## 改善箇所説明図

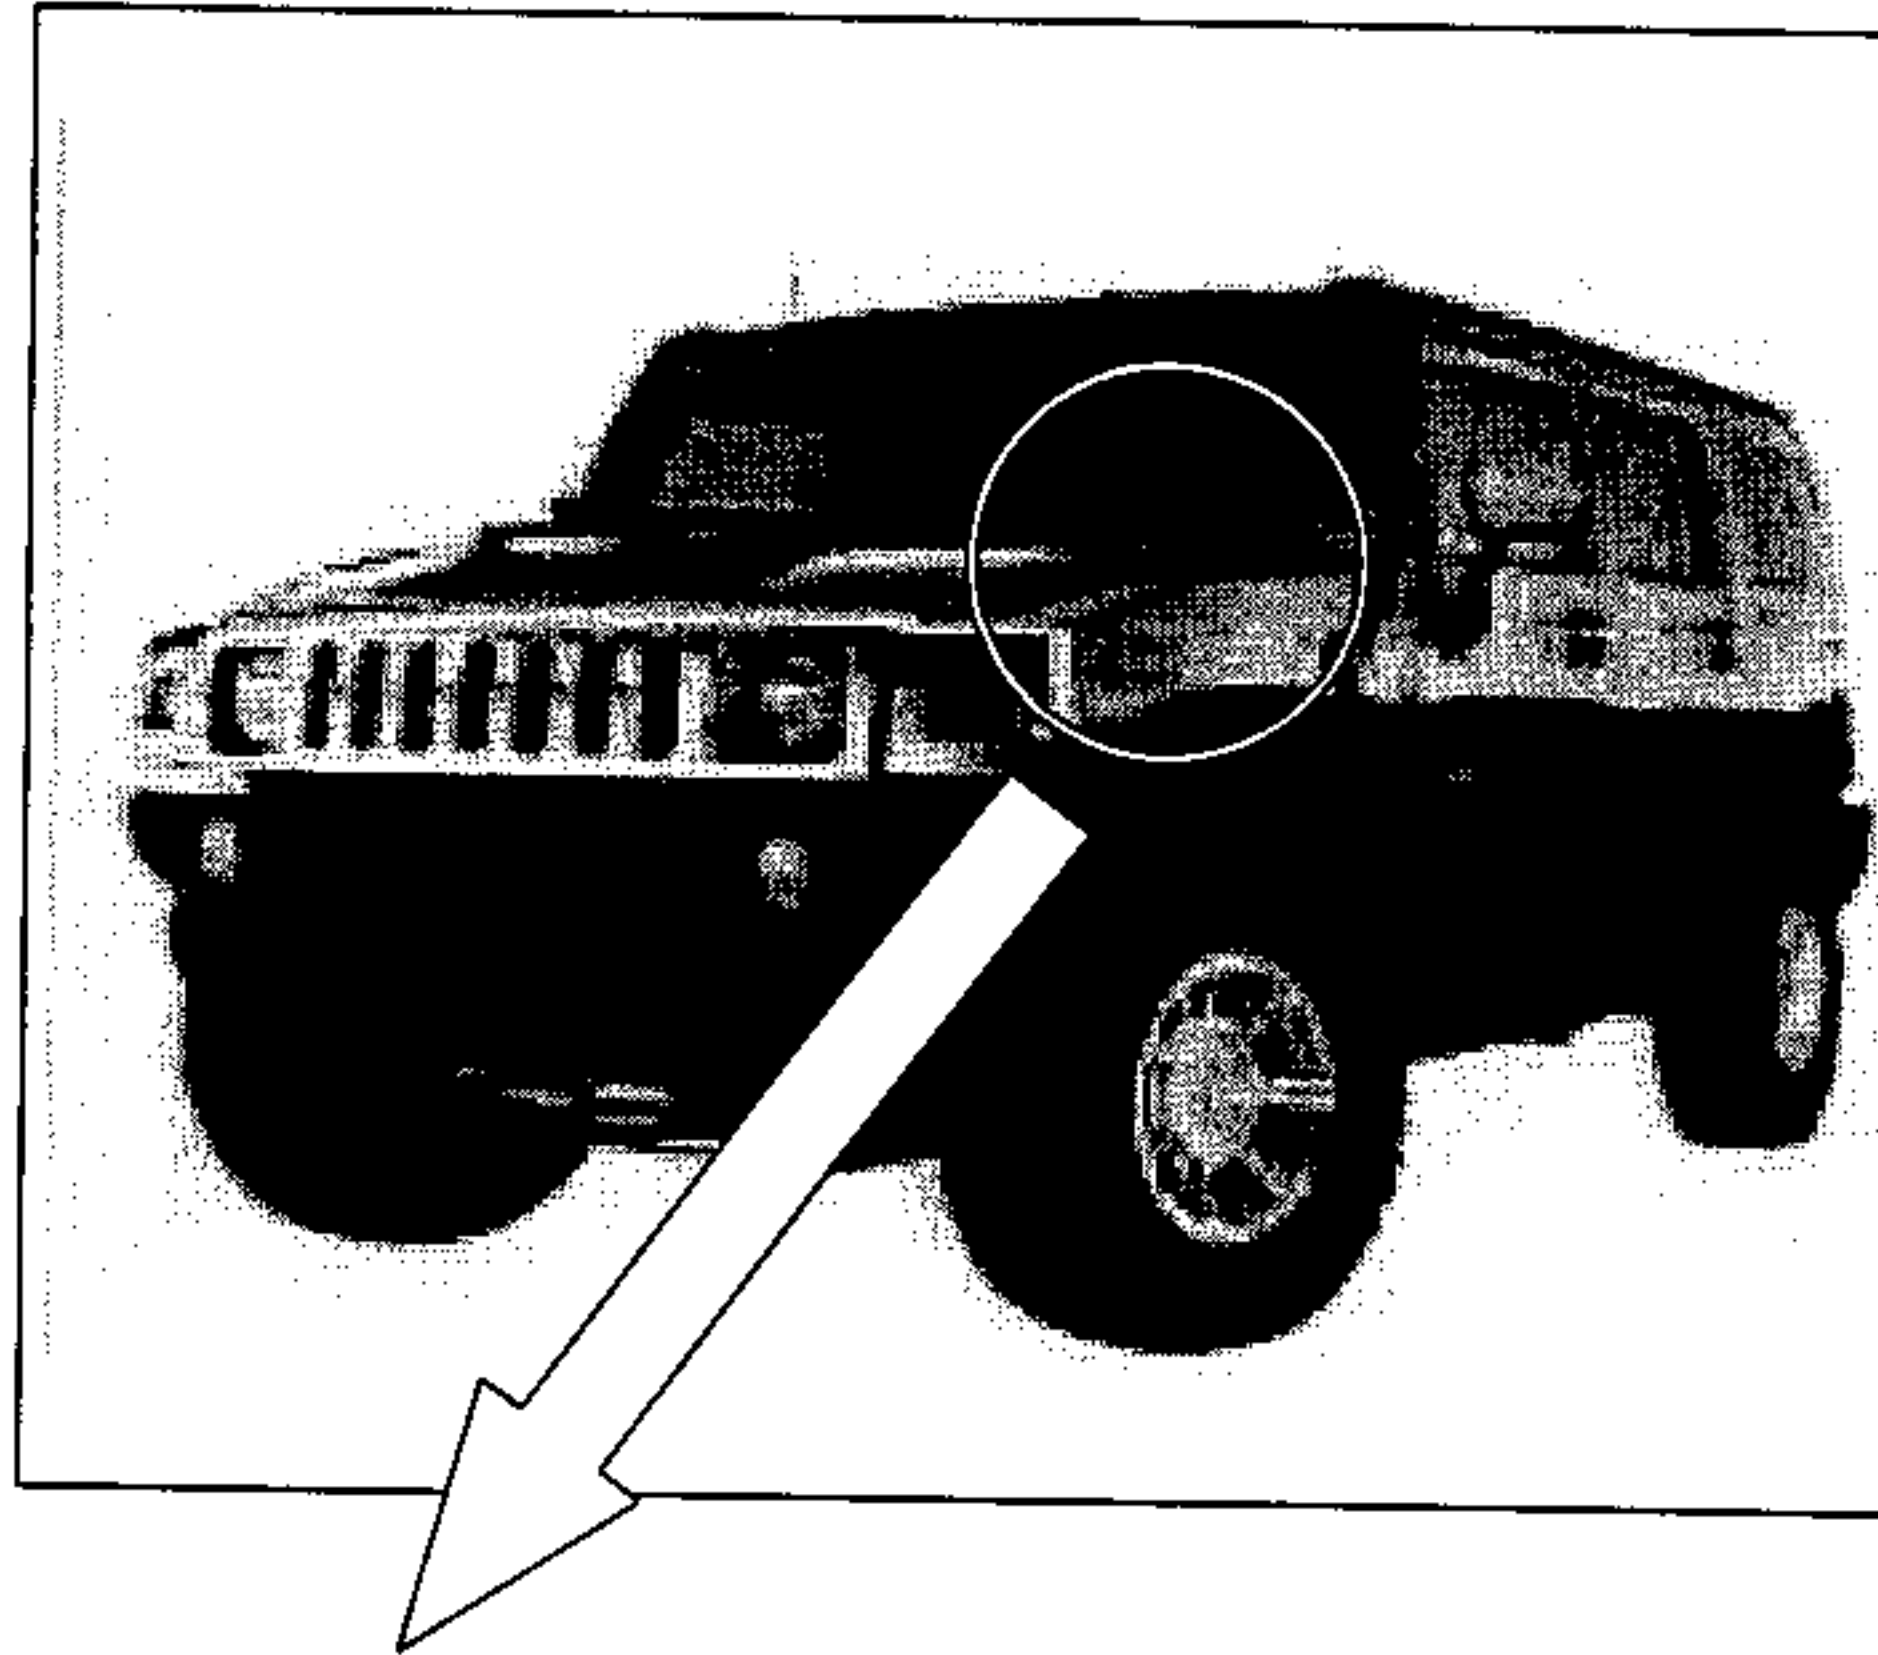
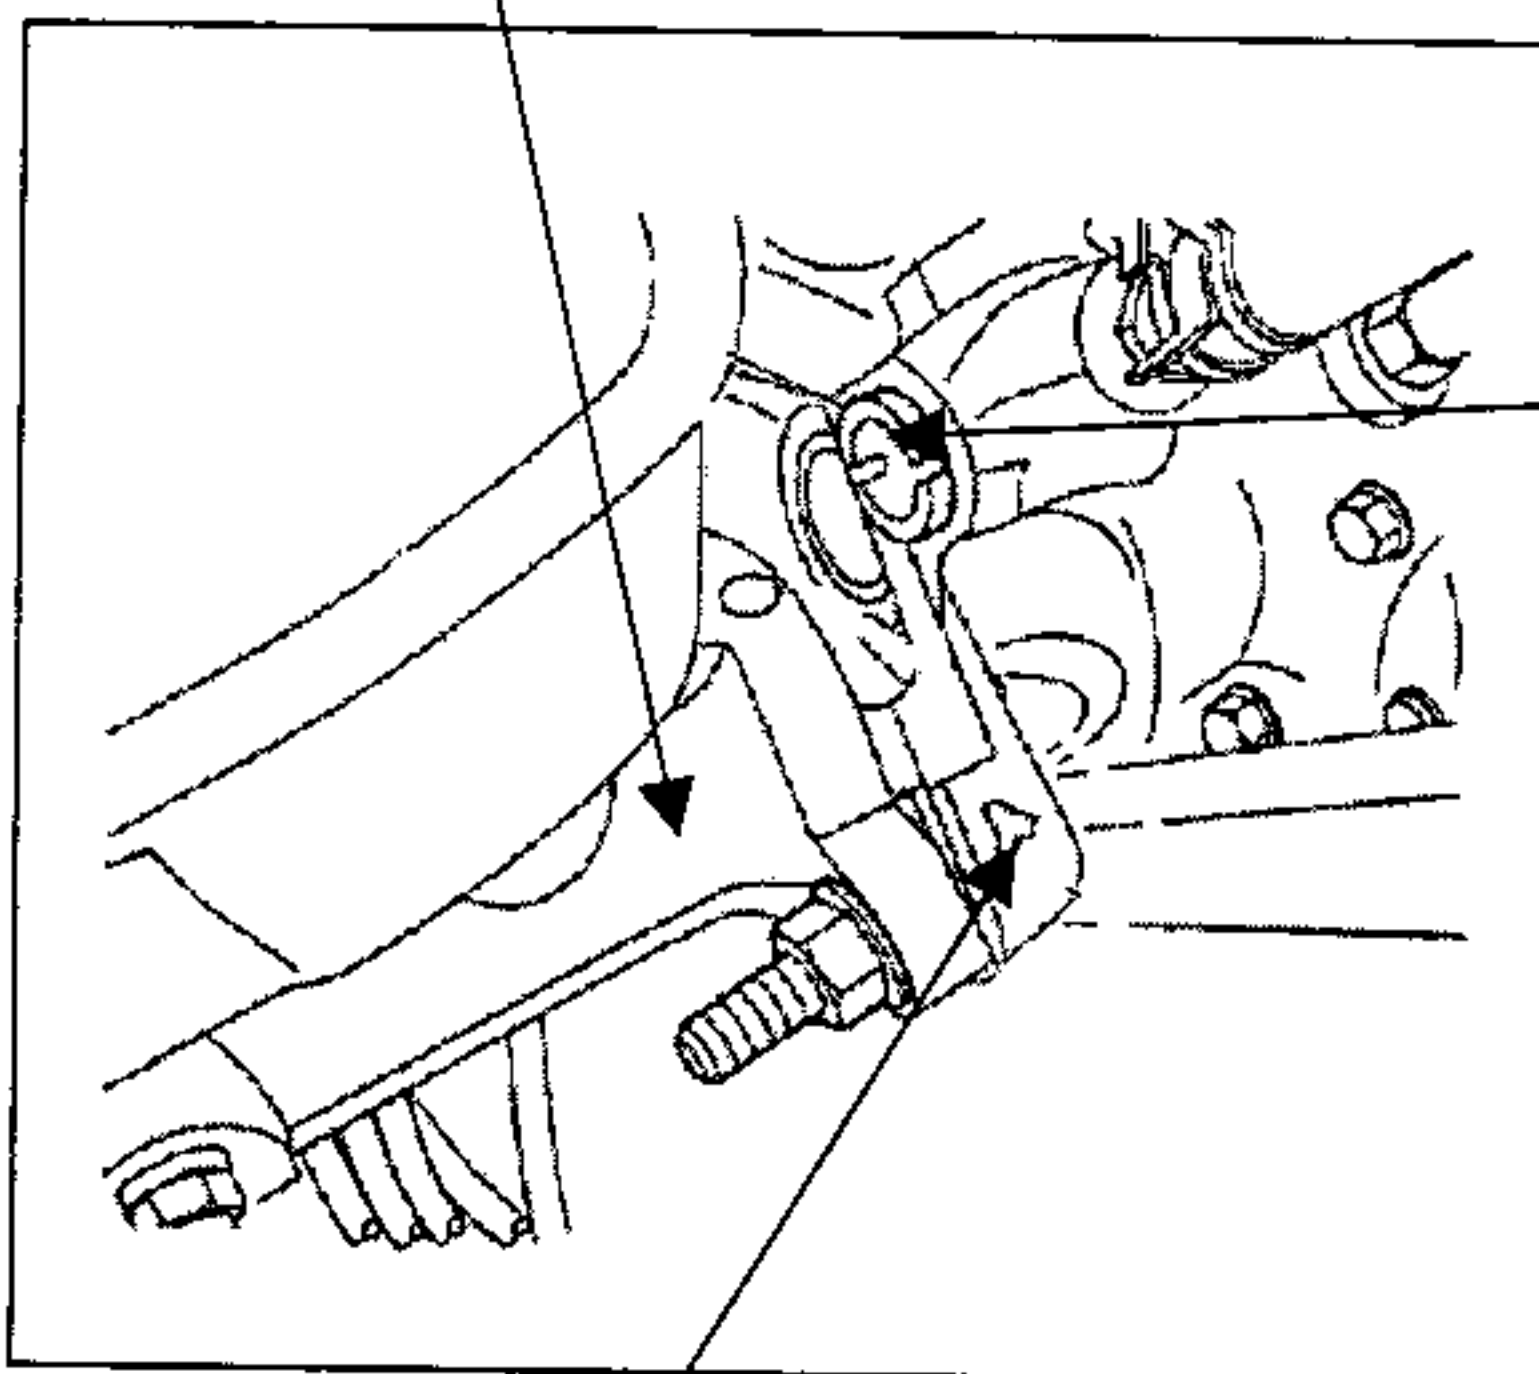
### 基準不適合発生箇所

ブレーキ装置のブレーキハイドロブーストモジュールの中にあるブレーキハイドロブーストリリーフバルブの加工寸法が不適切なため、当該バルブのシールが破損するものがある。そのため、そのまま使用を続けると、当該バルブから作動油が漏れ、最悪の場合、制動力が低下するとともに、ハンドルの操作力が増大するおそれがある。

識別方法：ブレーキハイドロブーストリリーフバルブに黄色ペイントを塗布

### 〈改善内容〉

全車両、当該ブレーキハイドロブーストモジュールを確認し、該当するものはリリーフバルブを良品と交換する。
